## DODATEK č. 6 SMLOUVY O DÍLO

**„Stavební úpravy a půdní vestavba Klášterní čp. 52 Pardubice“**,

# ZDŮVODNĚNÍ ZMĚN K DODATKU Č. 06 ZMĚNOVÝ LISTY Č. ZL035 SPOLEČNÉ STANOVISKO

### • ZL035 – Studna nové provedení

**VÝKRES VÝKOPŮ VÝTAHOVÉ ŠACHTY**

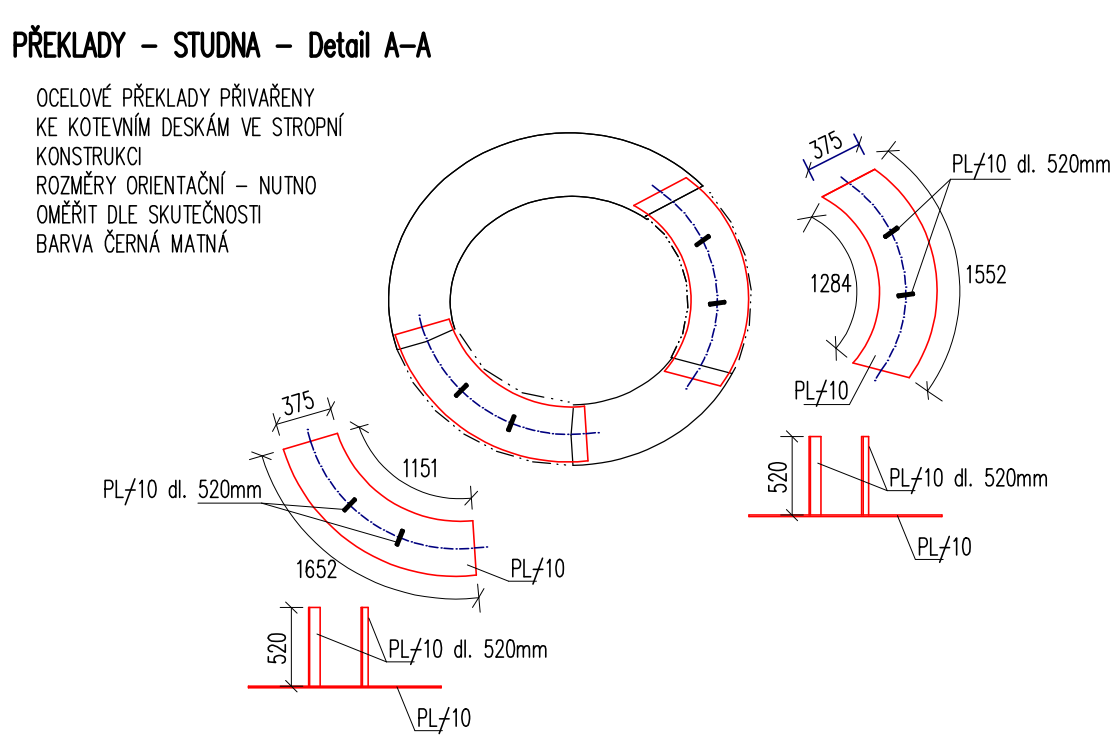
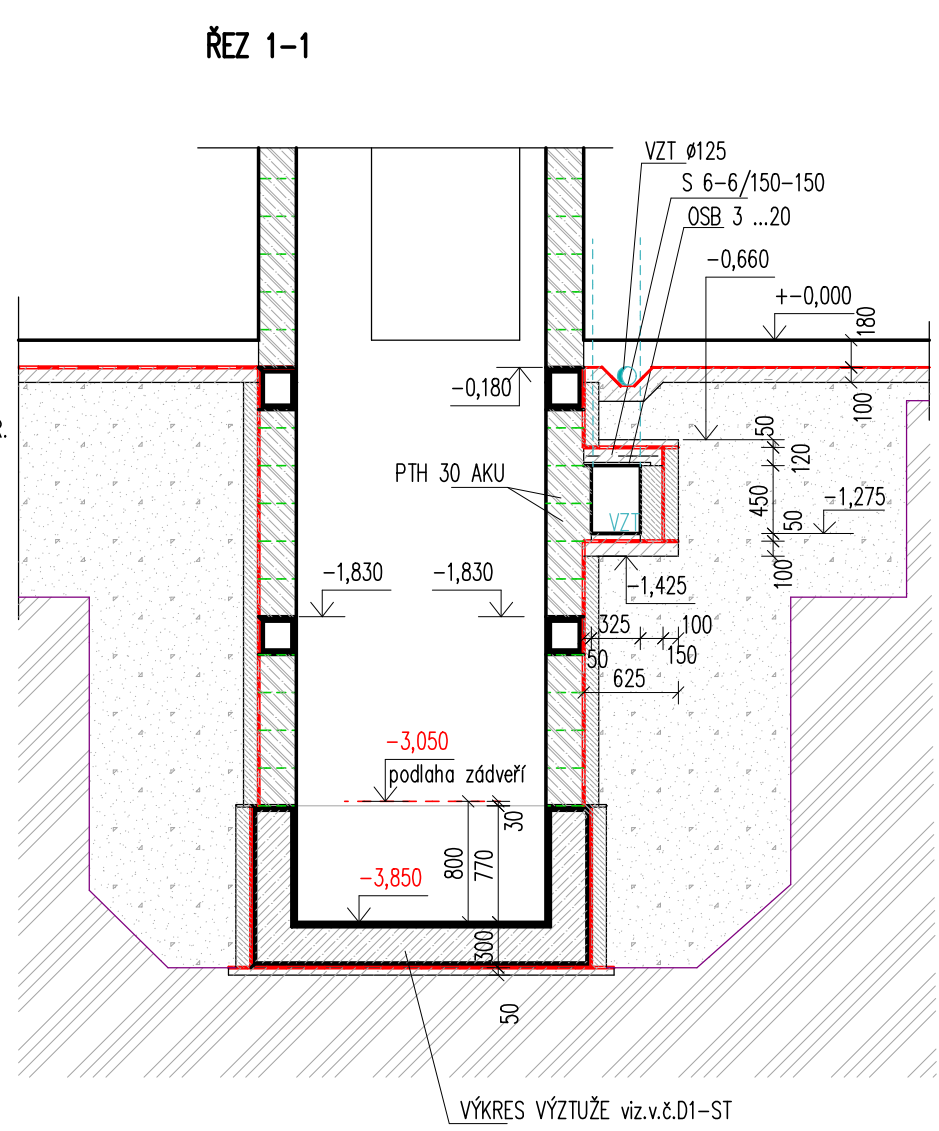
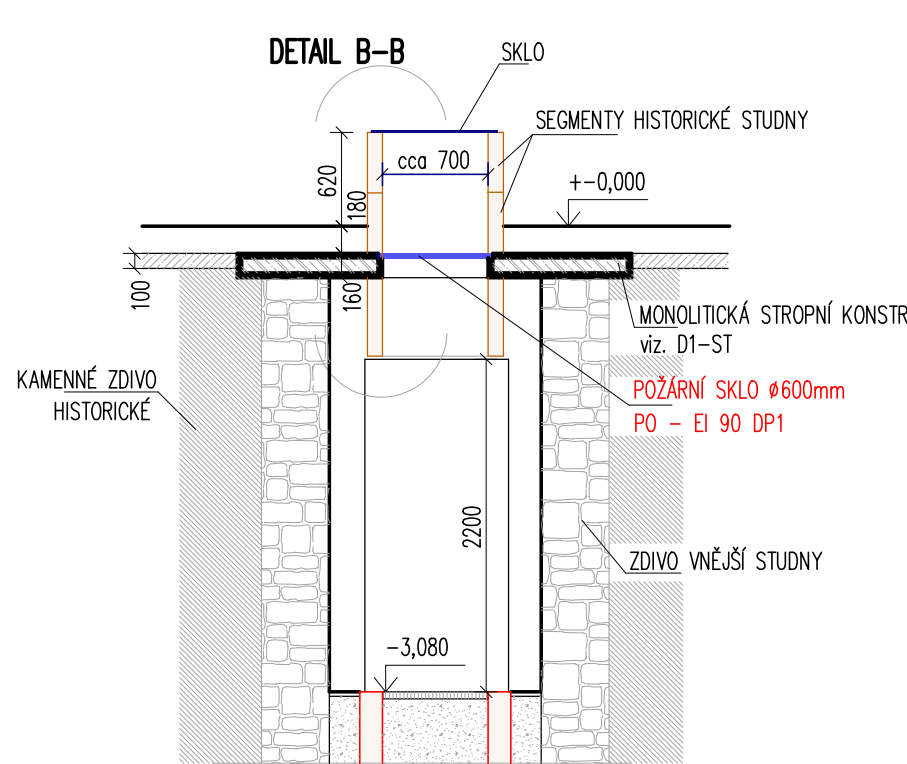
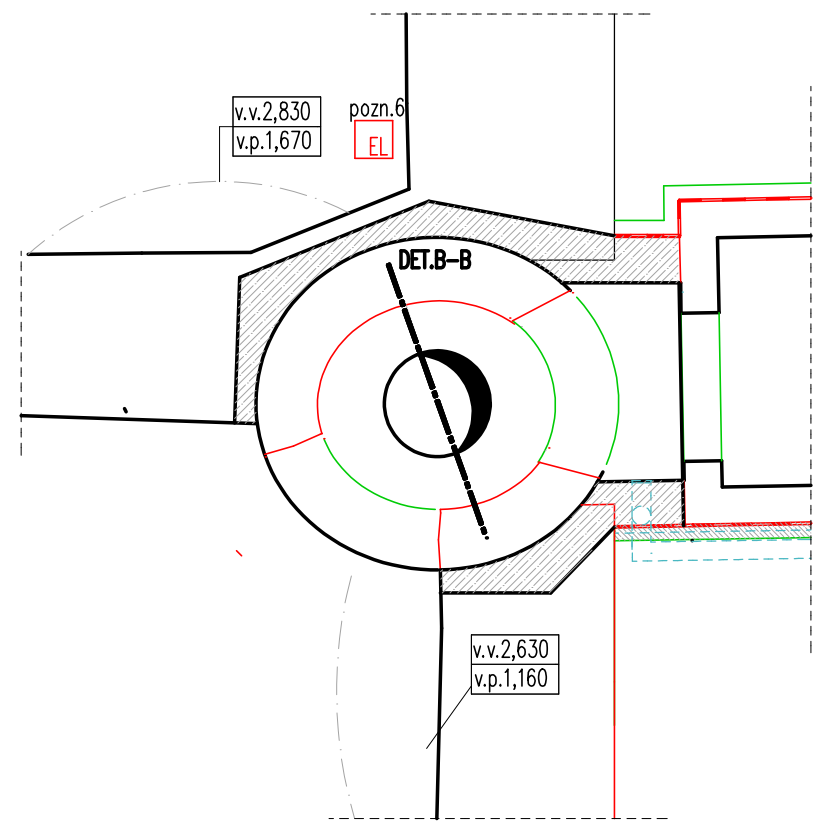
**REALIZACE - změna č.5**

Příloha: **PŮDORYS 1.PP**

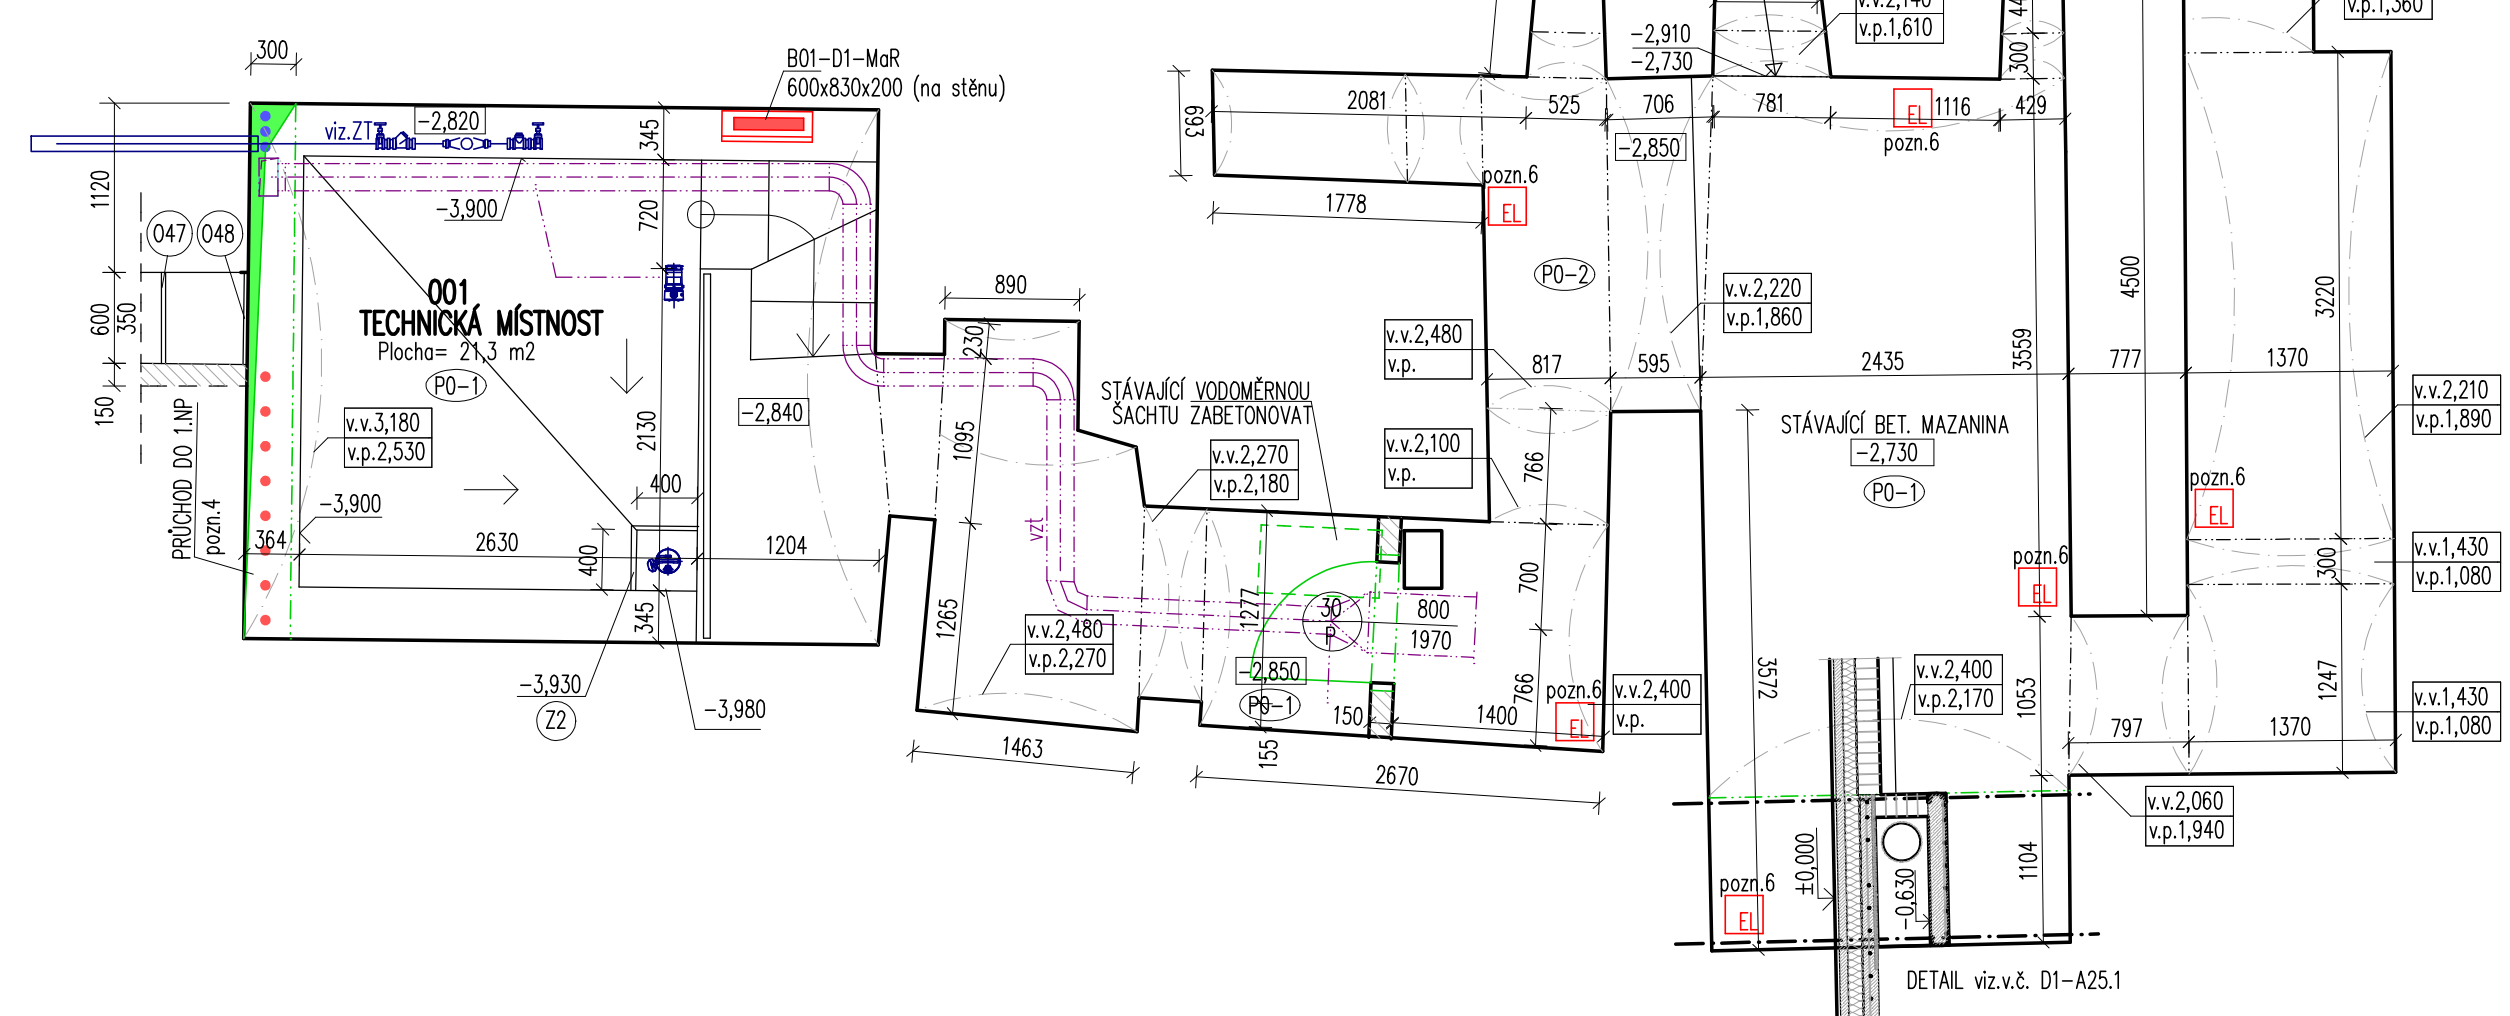
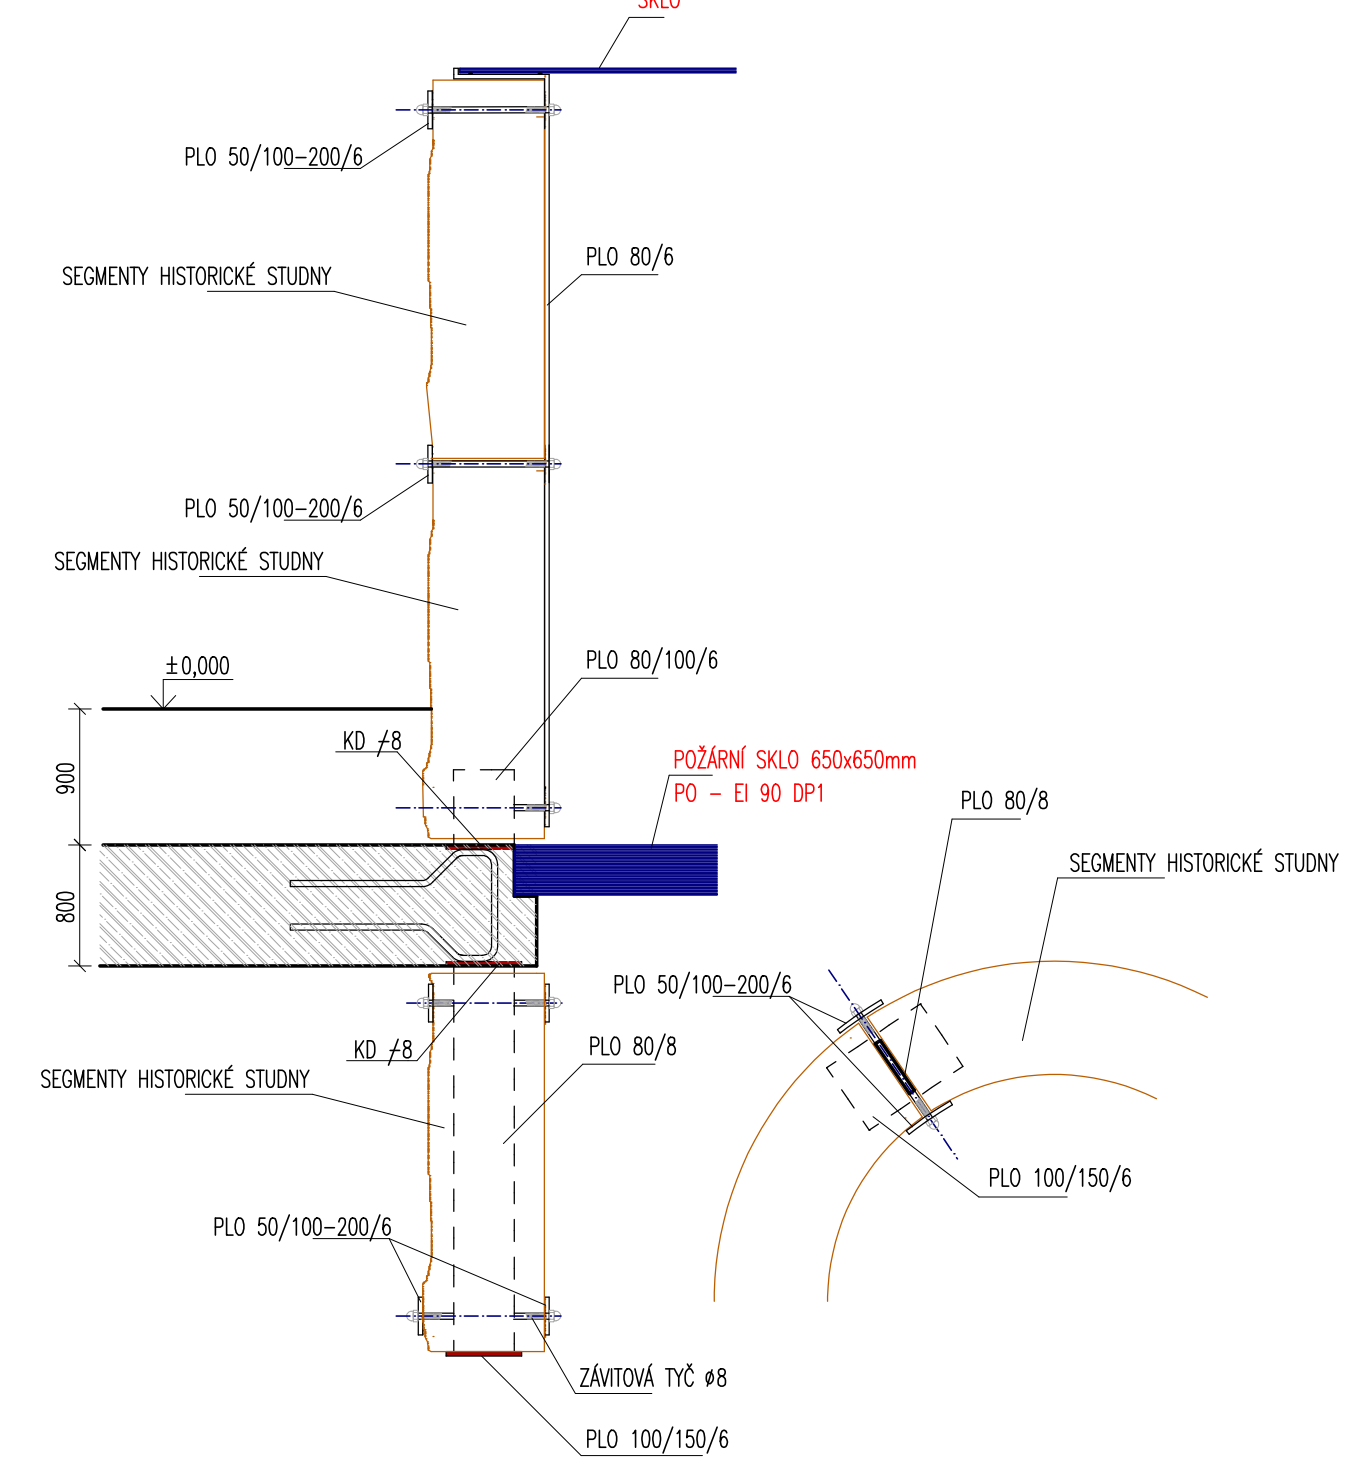
DETAIL B-B M 1:10  
ROZLOŽENÍ KOTEVNÍCH PRVKŮ BUDE UPŘESNĚNO DLE JEDNOTLIVÝCH PRVKŮ STUDNĚ

- pozn.1 VÝŠKA KLENBY UVEDENA OD STÁVAJÍCÍ PODLAHY  
 pozn.2 STÁVAJÍCÍ STĚNA PO PROBOURÁNÍ CHODBY OPRAVENÁ, DOZDĚNÁ Z NABOURANÝCH CHEL - REZNÉ ZDIVO  
 pozn.3 KAMENNÉ ZDIVO - POUŽIT PŮVODNÍ KÁMEN ZISKANÝ PŘI VYBOURÁVÁNÍ PŘOCHODU, VAZBA SHODNÁ SE STÁVAJÍCÍM ZDÍVEM  
 pozn.4 PROSTUPY KLENBOU BUDOU PŘEDNOSTNĚ PROVÁDĚNY VYVRÁTÁNÍM ALT. PROBOURÁNÍM, V PŘÍPADĚ ŽE NEBUDE MOŽNÉ PROSTUPY TAKTO REALIZOVAT BUDE ČÁST KLENBY PODÉL OBVOODOVÉ STĚNY ODSTRANĚNA A NOVĚ ZABETONOVÁNA S VYNECHANÝMI RÍPOSTUPY NABETONÁVKA VYZTUŽENA SÍTÍ S 4/4-100/100  
 pozn.5 ROZMĚRY VÝTAHOVÉ ŠACHTY BUDOU KOORDINOVÁNY S DODAVATELEM VÝTAHU  
 pozn.6 PODLAHOVÁ KRABICE VIZ. V.Č. D1-EL
